工程指示 / 要求簡箋(E.I.)

工程指示編號：EI / 5272 / 22

工程名稱：將軍澳日出康城 LP 11

工程項目：幕牆 大貨單元件加工圖

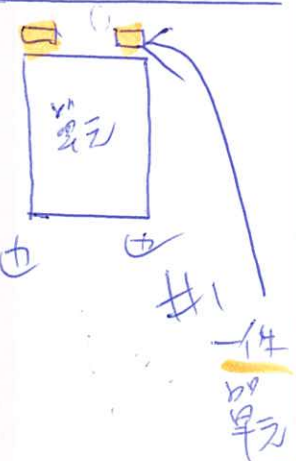
公母料的不用膠固定，2端邊企料有封口片的才用膠固定

王良：@Jason Leung 好的，那就裝于單元上，擠膠固定

@Jason Leung 套芯不固定，易脫落跌出

H 版:邊企料套心用膠固定,公母料套心不需用膠固定。

互 272
套芯用膠固定

兩也套芯用膠固定
